Van: [REDACTED] <[REDACTED]@brandweertwente.nl>
Verzonden: 27-03-2024 15:02
Aan: [REDACTED] <[REDACTED]@brandweertwente.nl>,
[REDACTED] <[REDACTED]@brandweertwente.nl>
CC: [REDACTED] <[REDACTED]@brandweertwente.nl>
Onderwerp: AZC Albergen update

Rapport Brandveiligheid Realisatie

AZC Albergen

Project AZC Albergen

Photo 1

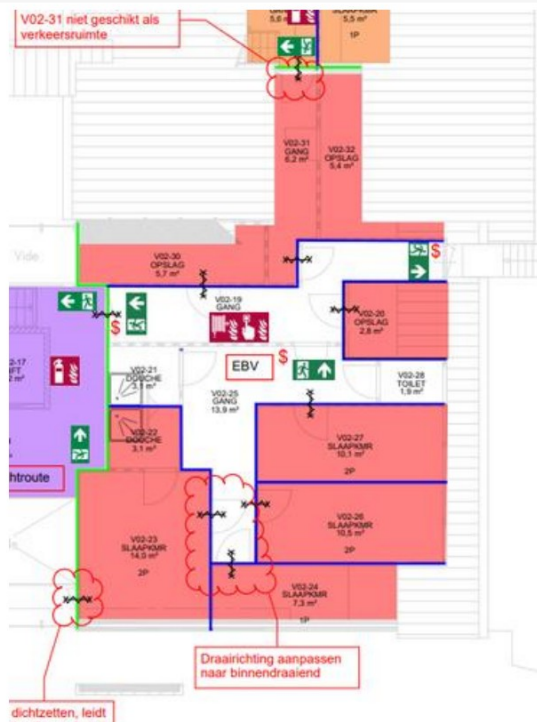
1) Vele (toekomstige) brandscheidingen zijn nog niet gerealiseerd (alsmede door de bouwstop). In brandcompartiment 9 is er een begin gemaakt met het bouwen van enkele brandscheidingen. In afwijking tot de stukken behorende bij de aangevraagde vergunning wordt dit gerealiseerd met houten regelwerk in plaats van Metal stud / metalen staanders en liggers. Tevens is de verdere uitvoering van deze brandwerende scheidingen onvoldoende:

- Regelwerk van verlaagd plafond door brandwerende scheidingen;
- Aansluiting wand/dak (zowel op hout als op de Agnes One step plafond);
- Kieren en naden;
- Doorvoeringen en balklagen door brandwerende scheidingen.

Pui constructies

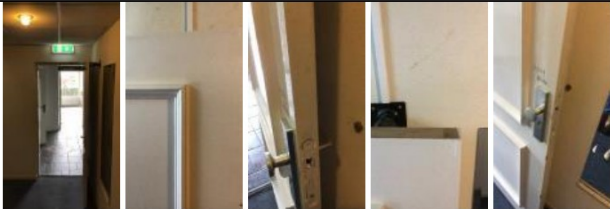
Algemeen	Gebrek(en)	De nieuwste conceptversie van het vlekkenplan is aangeleverd nadat DVTadvies de inspectie heeft uitgevoerd. Hiertoe zijn niet alle locaties van de nieuwe indeling 100% beoordeeld.
	Maatregel(en)	- De nieuwe logieskamers in het nieuwe vlekkenplan dienen te voldoen aan de 30 mintuten brandwerendheid. De lichte scheidingswanden dienen opgebouwd te worden middels attest rapporten. Rekening gehouden dat de nieuwe wanden aansluiten op het constructieve plafond (en indien bij een houten dakbeschoot dat er vlamschermen worden toegepast). - De puiconstructies die nieuw worden aangebracht dienen middels attestrapporten aantoonbaar brandwerend uitgevoerd te worden.

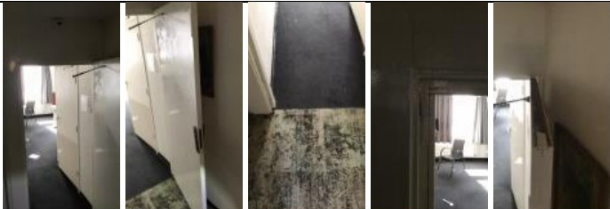
Puiconstructie	Gebrek(en)	De benodigde expertise neemt exponentieel toe bij het bepalen van de mate van brandwerendheid gerelateerd aan het criterium van 60 minuten, dit gezien de complexiteit van de materie. Het is voor DVTadvies niet mogelijk een volledig (door bevoegd gezag) gedragen oordeel uit te brengen over deze situatie.
	Maatregel(en)	B.EJ.01 - Met behulp van expert judgement dient te worden vastgesteld of de puiconstructie voldoet. Rekening houden met de volgende maatregelen: B.DE.04 - De bestaande deur vervangen door een brandwerende deur (kleur n.t.b.). Uitvoering conform bestaand.

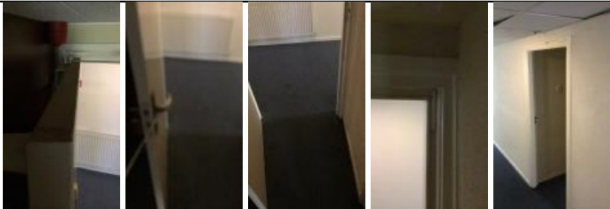
Overige puiconstructies	Gebrek(en)	De volledige puiconstructie voldoet niet aan de gestelde eis.
Kozijn/paneel	Gebrek(en)	De aanslagbreedte op het kozijn is onvoldoende en voldoet niet aan de gestelde eis., Het kozijn voldoet niet aan de gestelde eis.
	Maatregel(en)	B.KO.04 - De aanslagbreedte vergroten met minimaal dezelfde houtsoort (zie bestekpost).
Deur	Gebrek(en)	De deur voldoet met zijn huidige opbouw niet aan de gestelde eis.
	Maatregel(en)	• B.BE.02 - Het glas vervangen door brandwerend isolatieglas • B.BE.03 - De bestaande glaslaten in de deur vervangen door hardhouten glaslaten. • B.DE.01 - De deur rondom voorzien van een bij verhitting opschuimende strip.

• B.MV.08 - Het ventilatierooster in de deur vervangen door een brandwerend ventilatierooster.
--	--	---

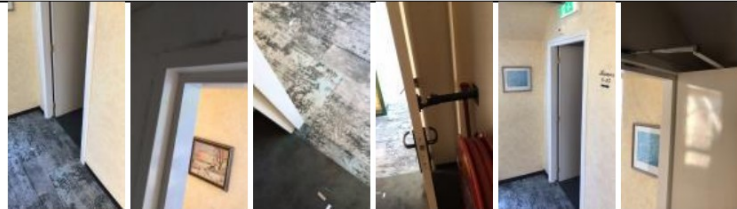
Puiconstructie	Gebrek(en)	De benodigde expertise neemt exponentieel toe bij het bepalen van de mate van brandwerendheid gerelateerd aan het criterium van 60 minuten, dit gezien de complexiteit van de materie. Het is voor DVTadvies niet mogelijk een volledig (door bevoegd gezag) gedragen oordeel uit te brengen over deze situatie.
	Maatregel(en)	B.EJ.01 - Met behulp van expert judgement dient te worden vastgesteld of de puiconstructie voldoet. Rekening houden met de volgende maatregelen: B.DE.04 - De bestaande deur vervangen door een brandwerende deur (kleur n.t.b.). Uitvoering conform bestaand.

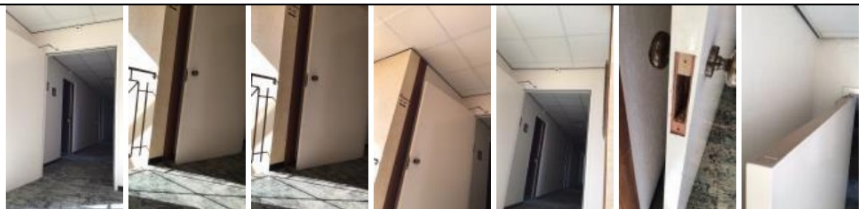
Overige puiconstructies	Gebrek(en)	De benodigde expertise neemt exponentieel toe bij het bepalen van de mate van brandwerendheid gerelateerd aan het criterium van 60 minuten, dit gezien de complexiteit van de materie. Het is voor DVTadvies niet mogelijk een volledig (door bevoegd gezag) gedragen oordeel uit te brengen over deze situatie.
	Maatregel(en)	B.EJ.01 - Met behulp van expert judgement dient te worden vastgesteld of de puiconstructie voldoet. Rekening houden met de volgende maatregelen: B.DE.04 - De bestaande deur vervangen door een brandwerende deur (kleur n.t.b.). Uitvoering conform bestaand.

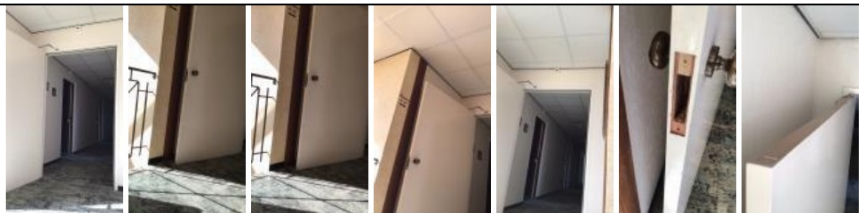
Overige puiconstructies	Gebrek(en)	De volledige puiconstructie voldoet niet aan de gestelde eis.
Deur	Gebrek(en)	De deur (multiplex, 38 mm dik) voldoet met zijn huidige opbouw niet aan de gestelde eis.
	Maatregel(en)	B.DE.04 - De bestaande deur vervangen door een brandwerende deur (kleur n.t.b.). Uitvoering conform bestaand.

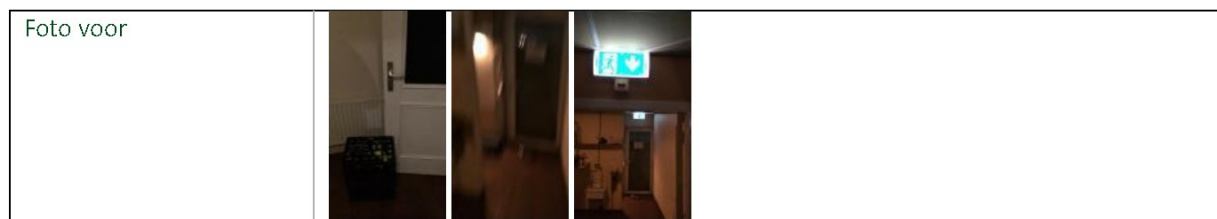
Veilig vluchten	Gebrek(en)	- De deur in de vluchtroute is voorzien van een nachtslot. - De nooddeur is niet voorzien van het opschrift 'nooddeur vrijhouden'. - Voor de nooddeur zit een rolluik waardoor men niet in één handeling gebruik kan maken van de nooddeur.
	Maatregel(en)	- B.DE.06 - Het cilinderslot vervangen door een knopcilinder. Deze dient te passen binnen het bestaande sluitplan. - B.DE.16 - De nooddeur voorzien van het opschrift "nooddeur vrijhouden" of "nooduitgang" conform de NEN3011. - DVTadvies adviseert om het rolluik te verwijderen. Door de aanwezigheid van beveiliging/ camerabewaking is het aannemelijk dat het rolluik geen toegevoegde waarde heeft. Indien het rolluik gehandhaafd blijft is het advies om het rolluik aansluiten op de bestaande brandmeld- en ontruimingsalarminstallatie zodat bij een ontruimingsalarm het rolluik omhoog gestuurd kan worden.

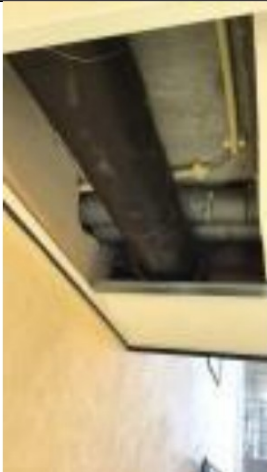
Metalen doorvoeringen	Gebrek	De metalen leiding is niet/onvoldoende voorzien van een brandwerende maatregel.
	Aantal	6
	Afmeting	Ø22 mm Ø50 mm
	Maatregel	B.DO.11 - Metalen leidingdoorvoer, in grote sparing. De sparing afdichten met harde persing steenwolisolatie. De leiding voorzien van een steenwolisolatieschaal.
Kunststof doorvoeringen <32mm	Gebrek	De kabel/leiding is onvoldoende of niet voorzien van een brandwerende maatregel.
	Aantal	6
	Maatregel	B.DO.12 - De kunststof doorvoering voorzien van brandwerende coating.
Opmerkingen	Gebrek	De naden tussen de wand en het bouwkundig plafond zijn niet correct voorzien van een brandwerende maatregel.
	Aantal	1
	Afmeting	20.000 mm (I)
	Maatregel	B.CO.01 - De naden (< 20mm) afdichten met brandwerende kit.
